大間原子力発電所審査資料	
資料番号	OM1-CA200-R00
提出年月日	2023年9月25日

敷地ごとに震源を特定して策定する地震動のうち

内陸地殻内地震の地震動評価に関する

審査資料の修正について

## 断層モデルを用いた手法による地震動評価結果 【④ 短周期レベルの不確かさケース 応答スペクトル】

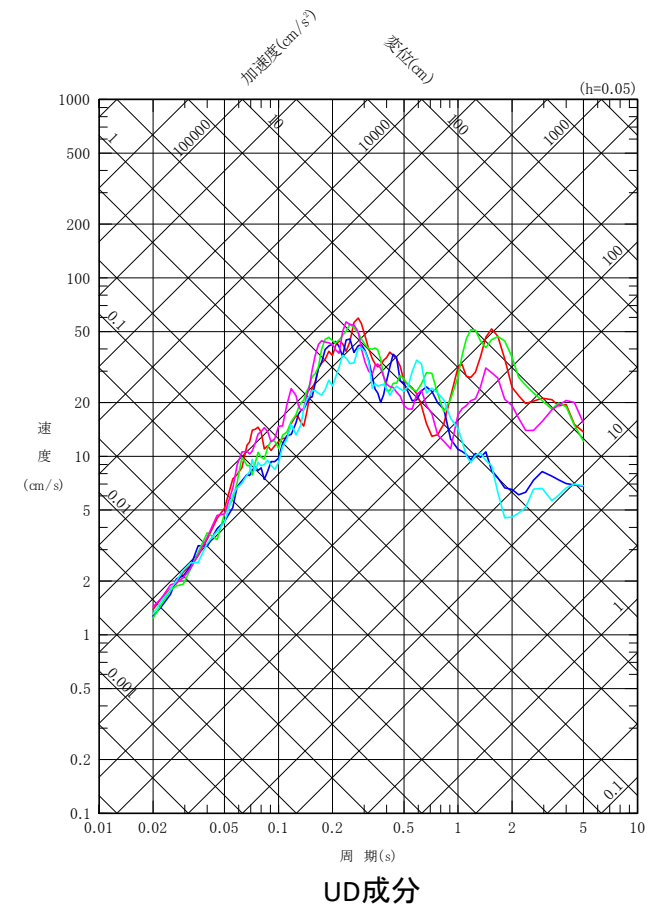
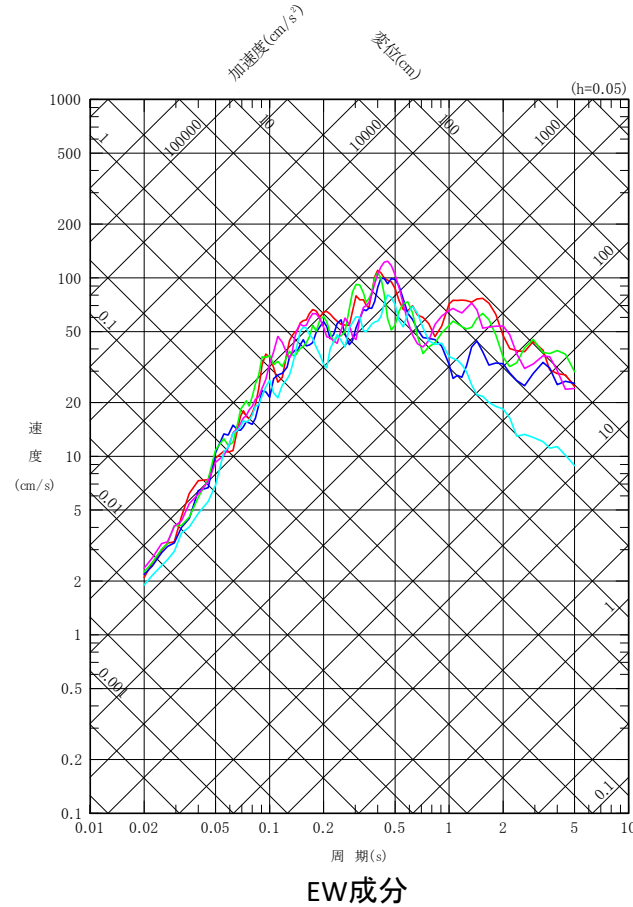
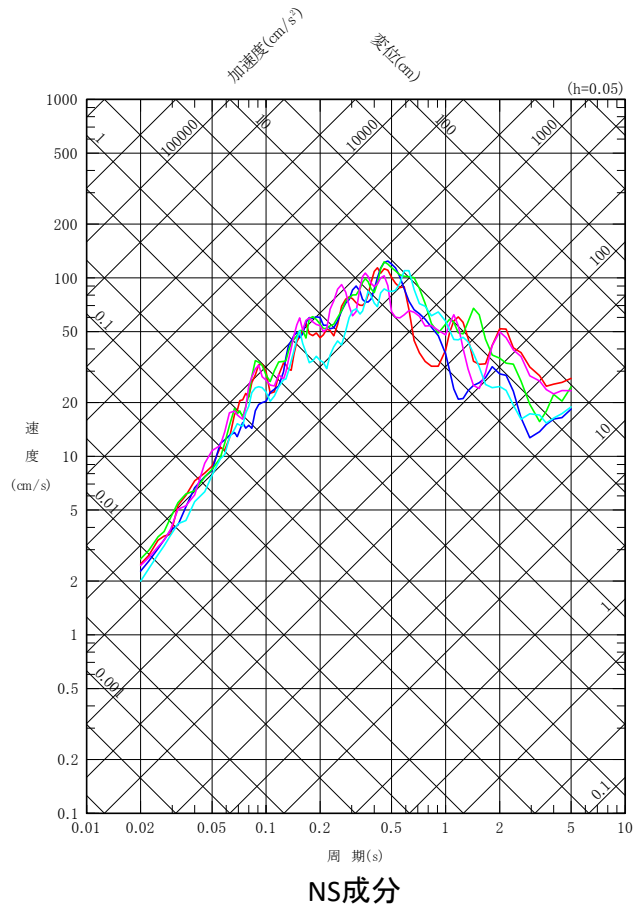
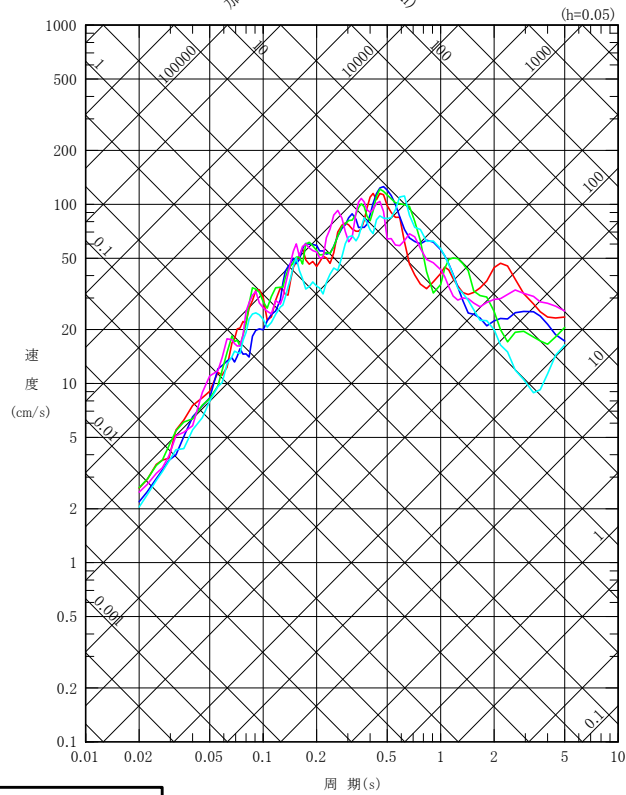
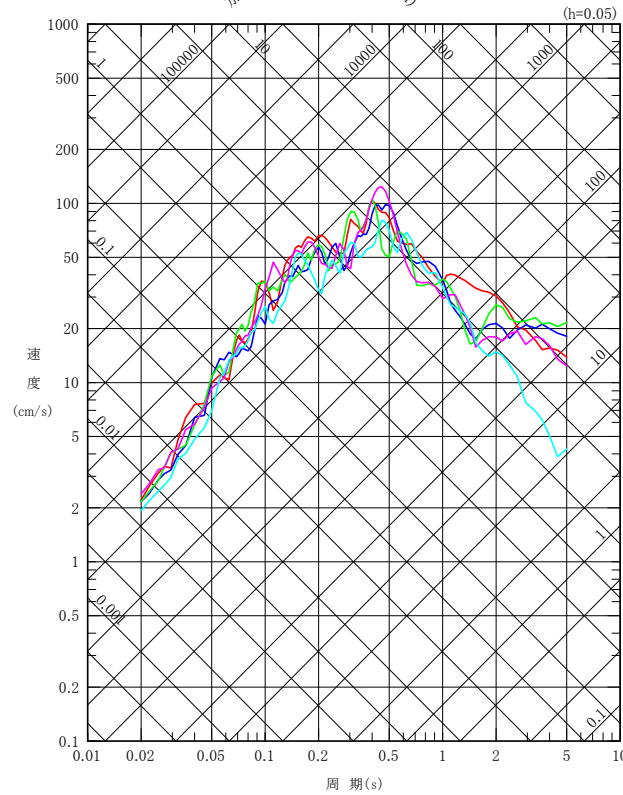
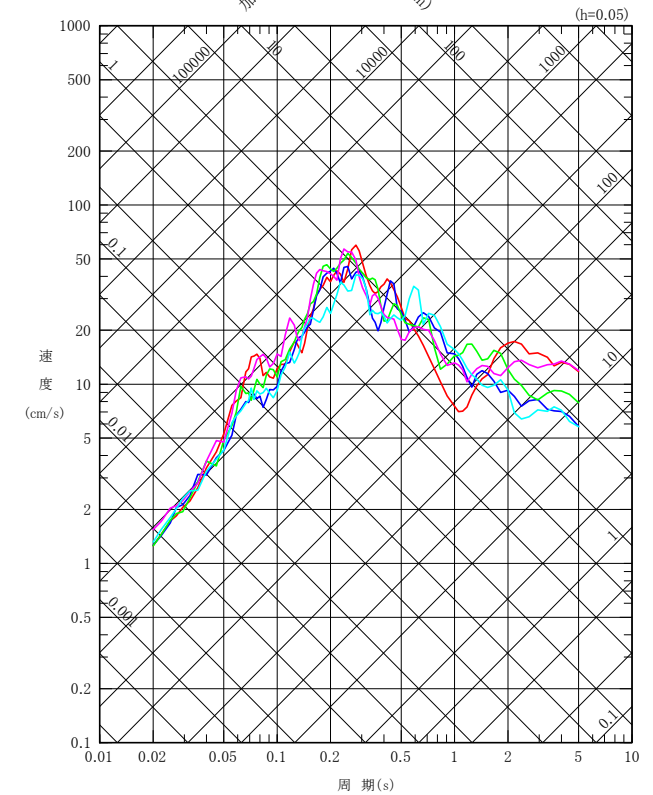
地震動解析の入力ミスにかかわる  
評価結果の誤りを修正した。

## 断層モデルを用いた手法による地震動評価結果 【④ 短周期レベルの不確かさケース 加速度時刻歴波形】

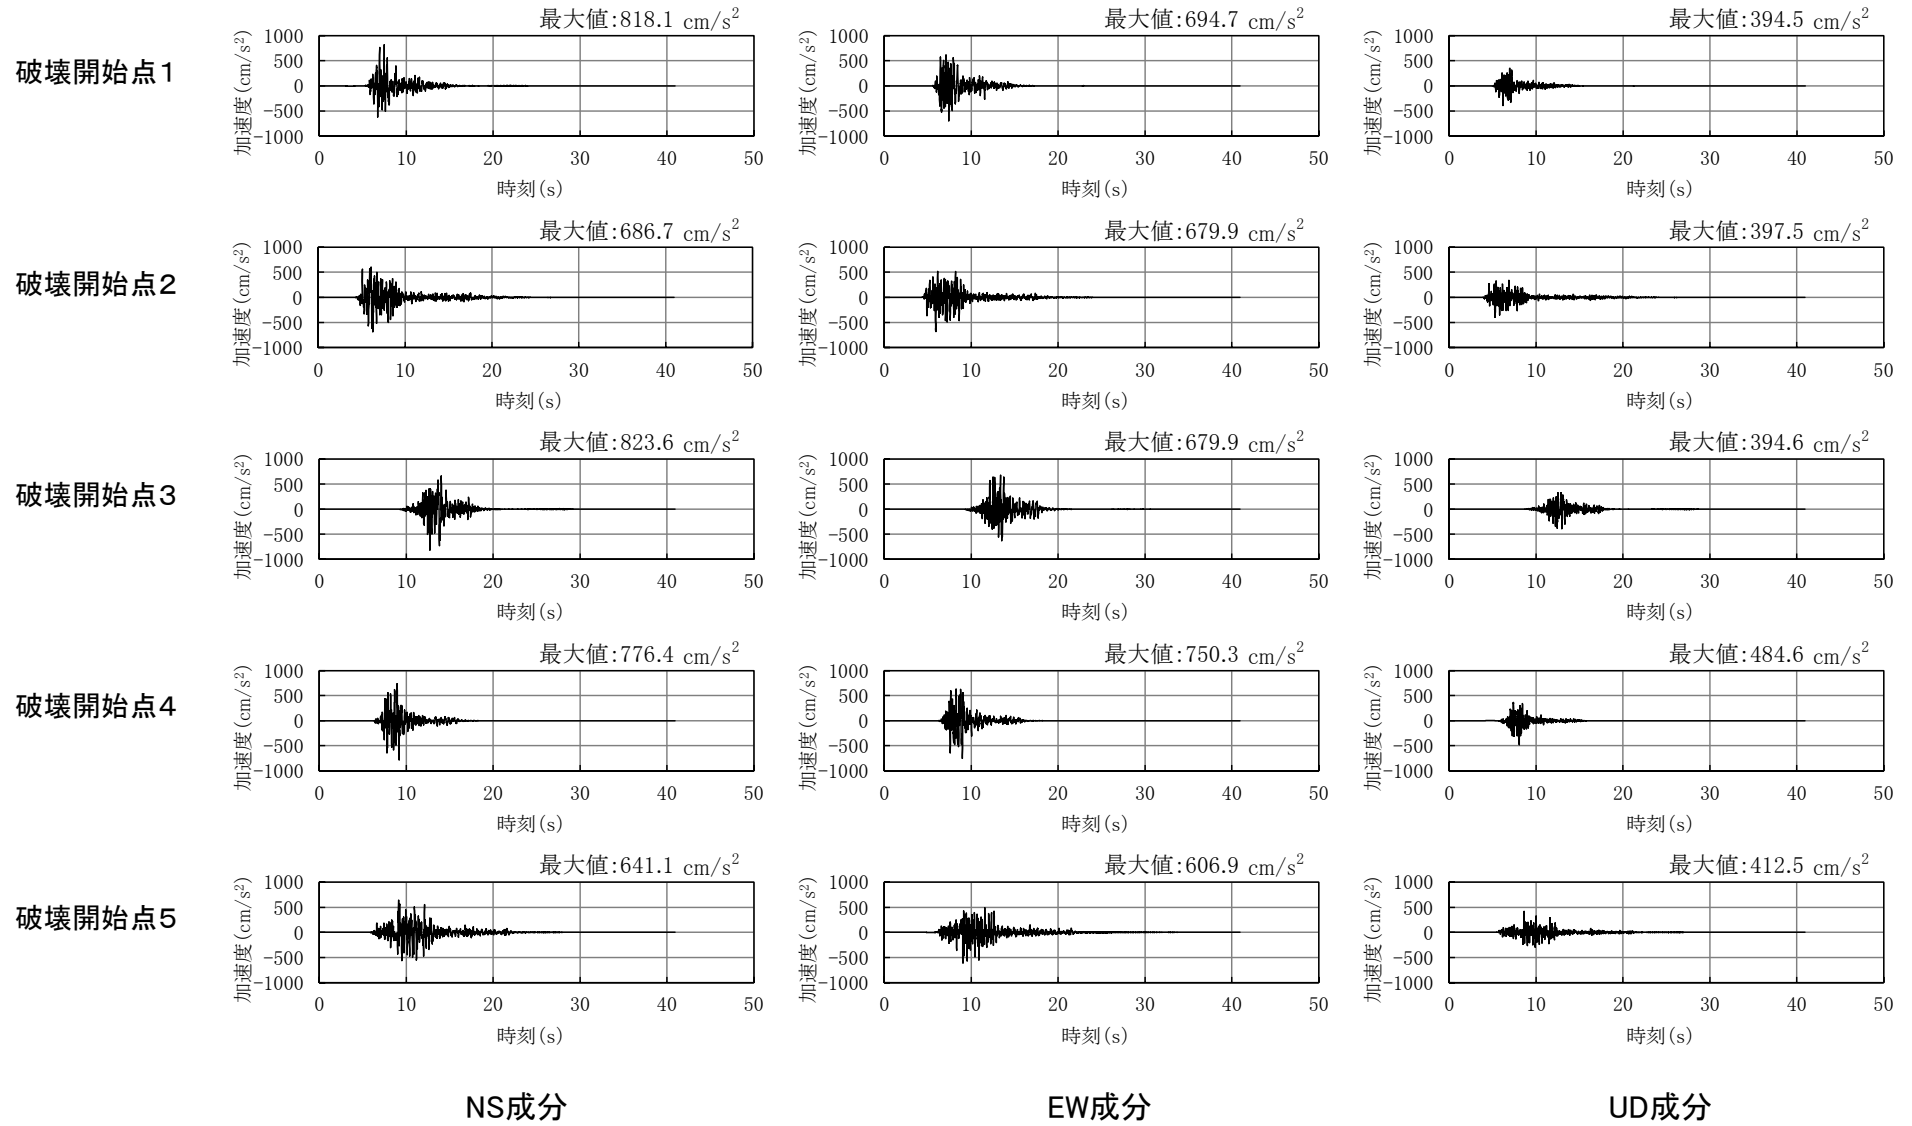
地震動解析の入力ミスにかかわる  
評価結果の誤りを修正した。

## 断層モデルを用いた手法による地震動評価結果のまとめ

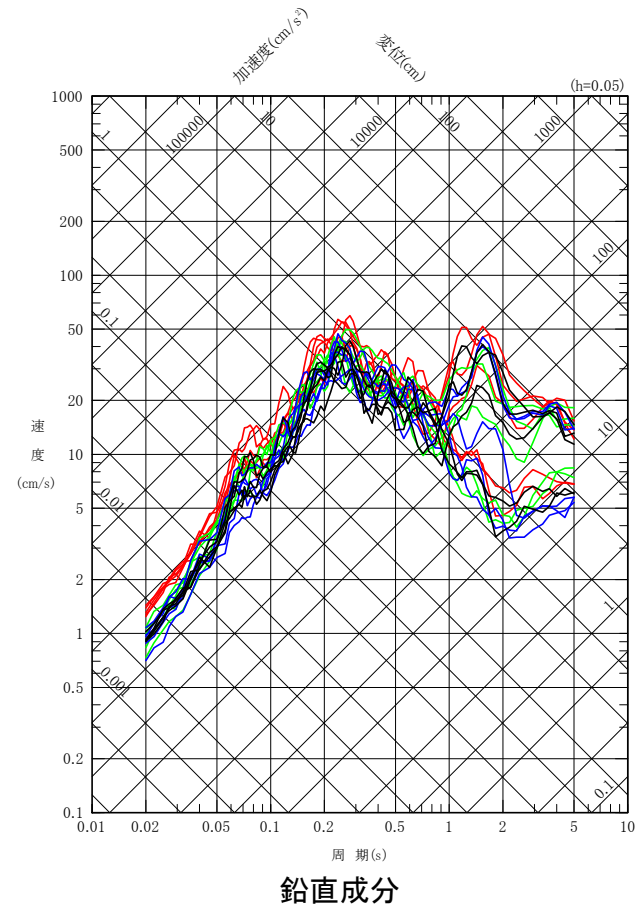
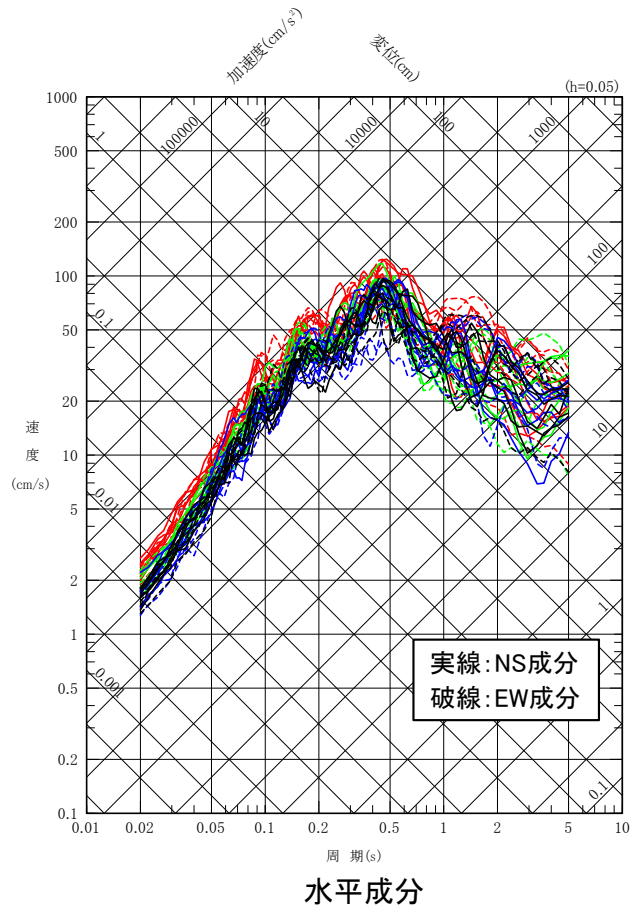
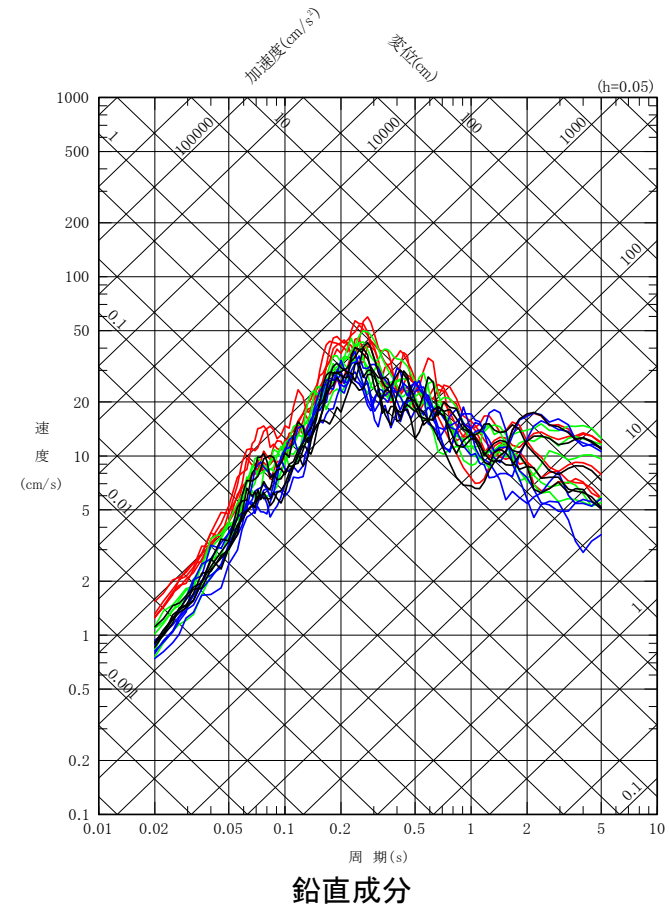
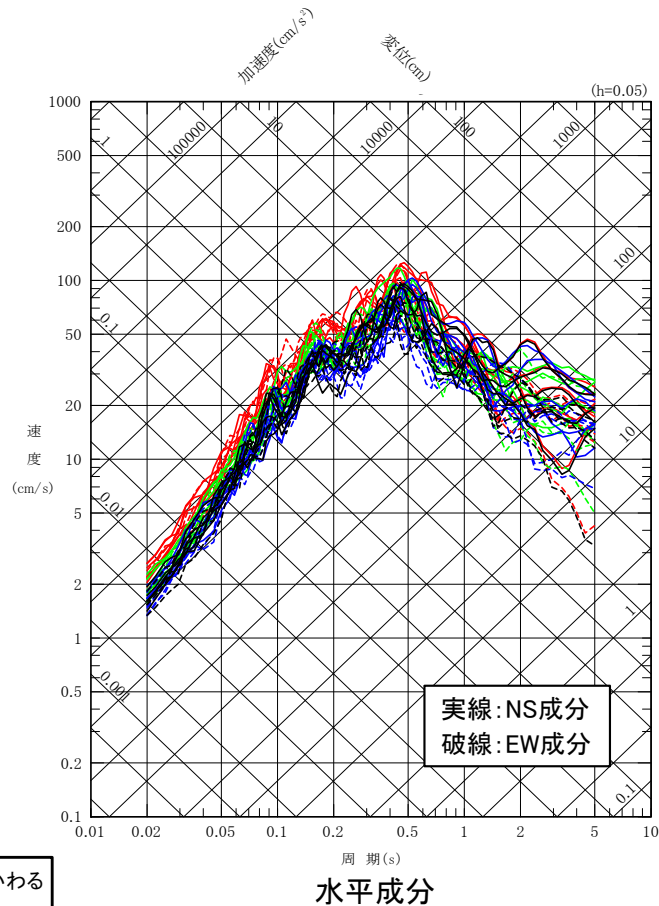
地震動解析の入力ミスにかかわる  
評価結果の誤りを修正した。

## 統計的グリーン関数法, 理論的手法, 及びハイブリッド合成法による地震動評価(F-14断層による地震)

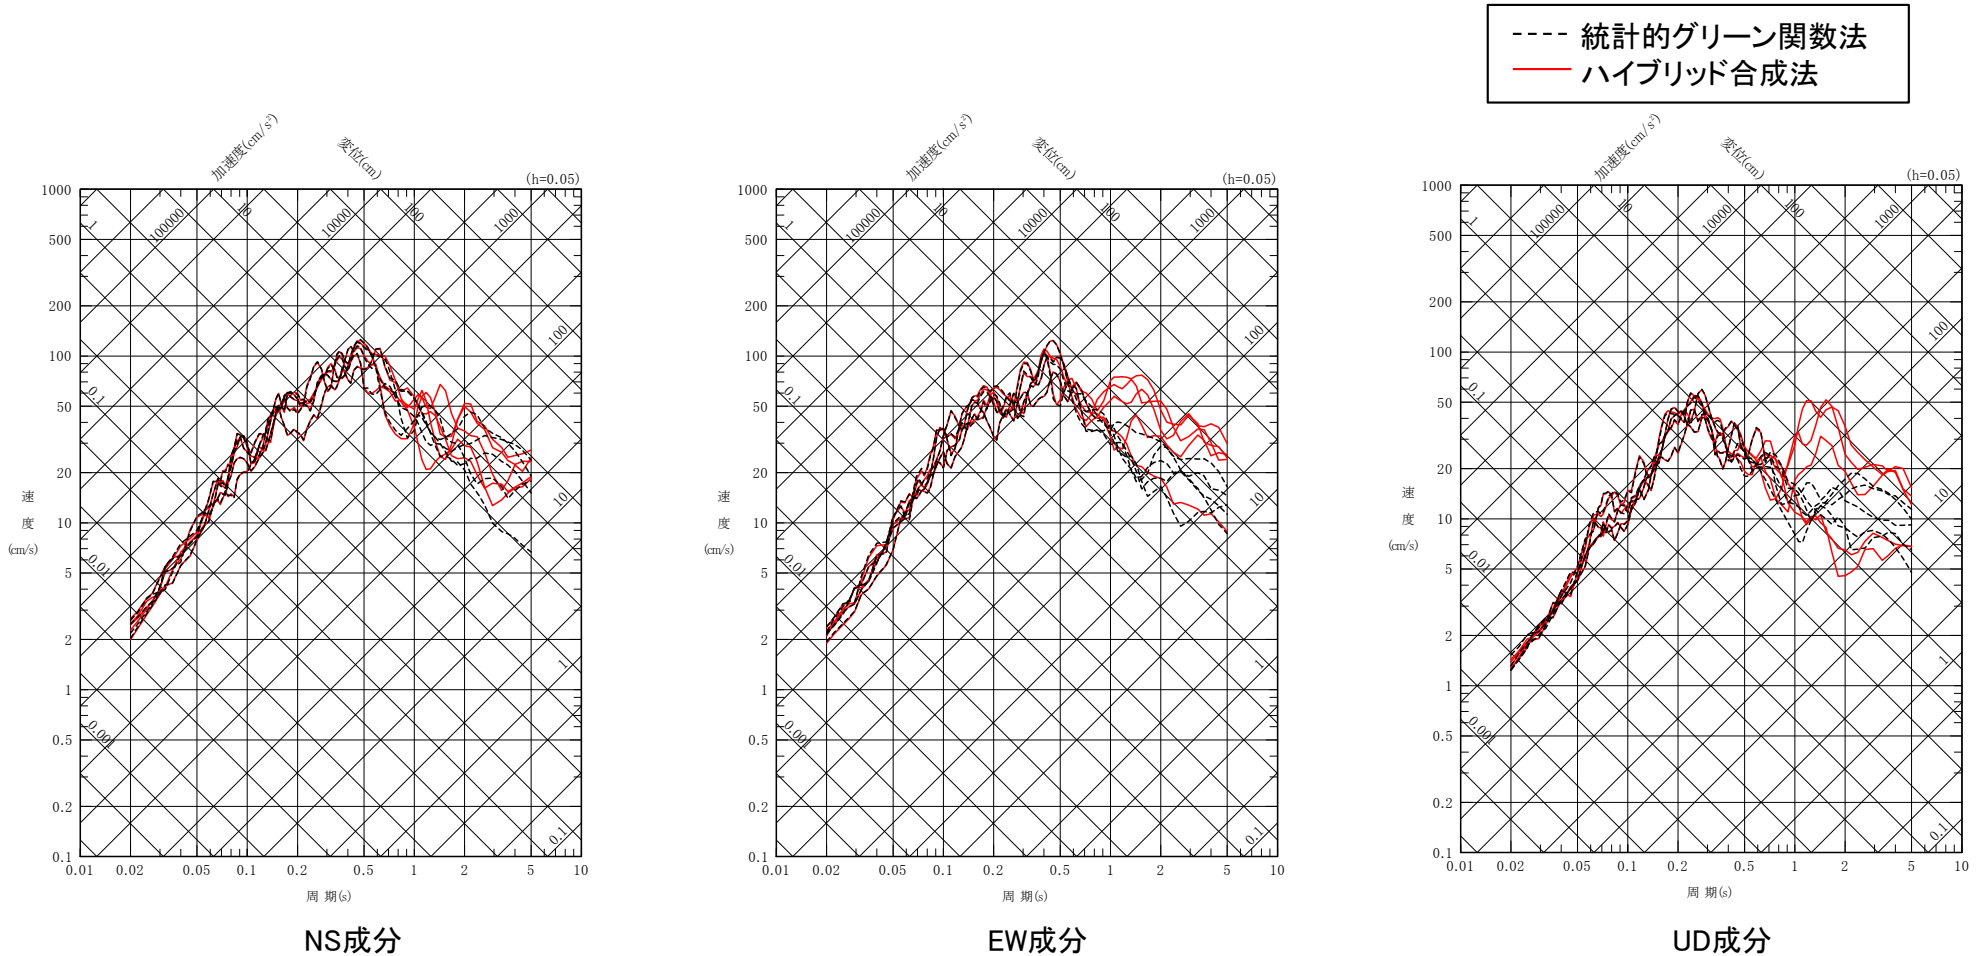
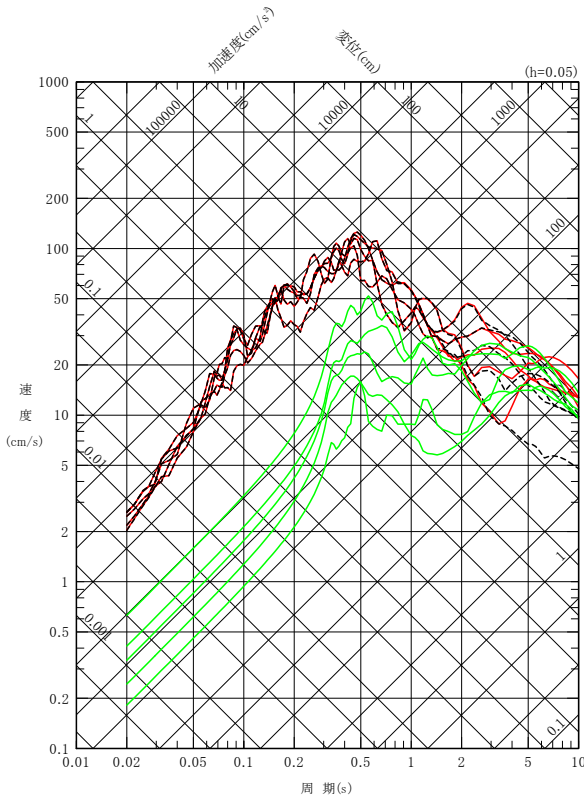
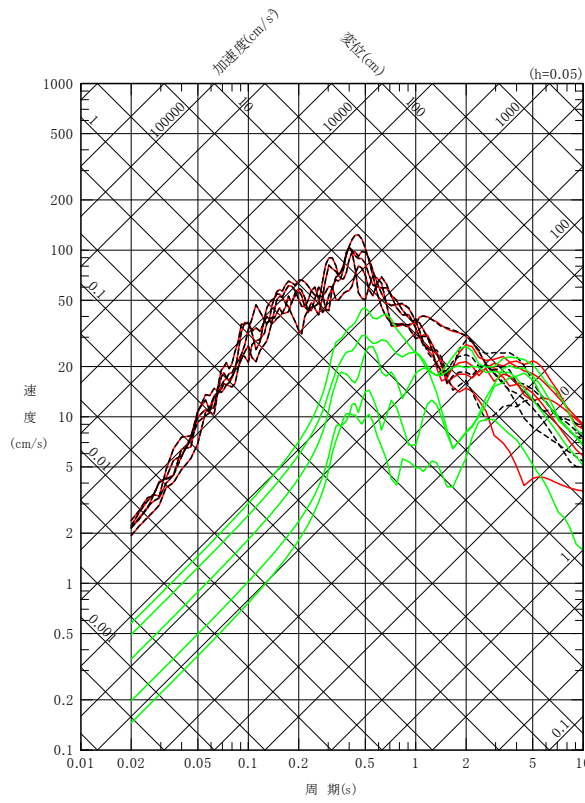
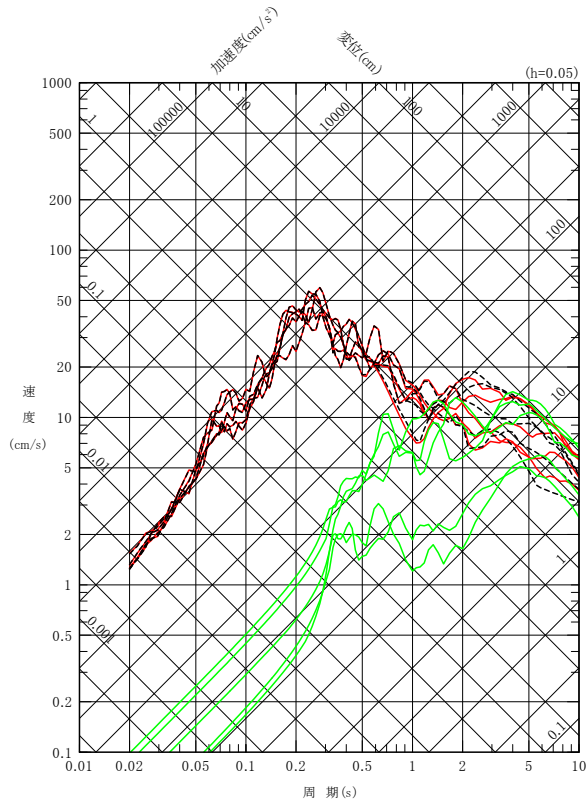
地震動解析の入カミスにかかわる  
評価結果の誤りを修正した。
